Nr ref.: CH.082.52.2019.MW.MK1

ODPOWIEDZI
na pytania Wykonawców dotyczące SIWZ
wraz z modyfikacją postanowień SIWZ – terminu składania ofert

***„Wykonanie remontu poszycia dachowego obiektu kościoła p.w. Rozesłania Świętych
Apostołów w Gruszowie”***

PYTANIE 8:

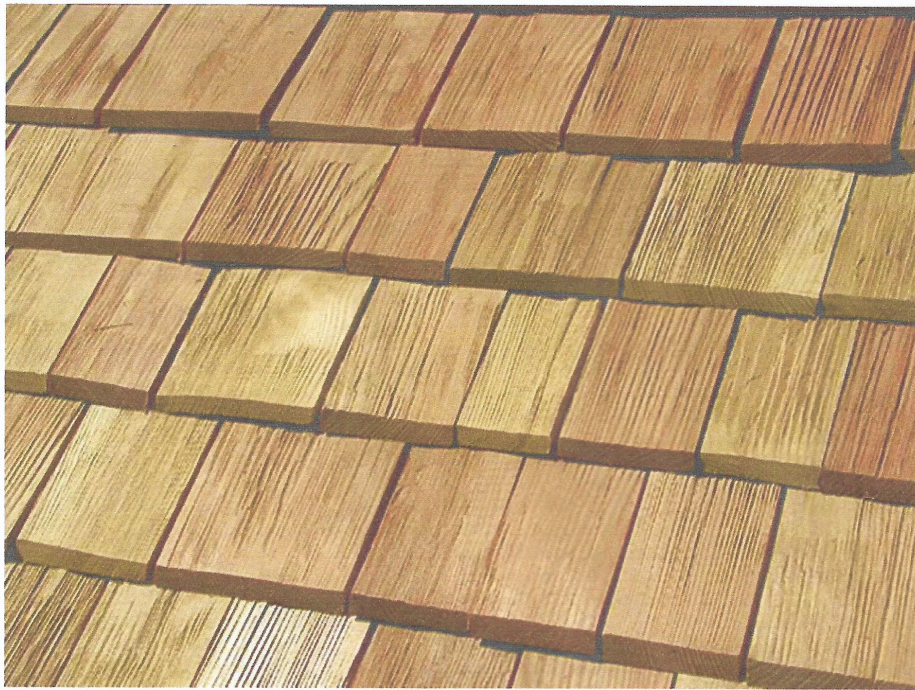
Czy Zamawiający dopuszcza (*zdjęcie poniżej*) gonty modrzewiowe łupane ręcznie z widoczną strukturą drewna powstałą w procesie łupania i położonych na dachu trzy warstwowo zgodnie z Aprobatą Techniczną ITB AT-15-9357/2015 jak również z Normą DIN 68119?

Zamawiający nie dopuszcza gontu trójwarstwowego. Projekt budowlany został zaakceptowany przez Konserwatora Zabytków. Gont należy montować w takiej formie, w jakiej został zamontowany istniejący.
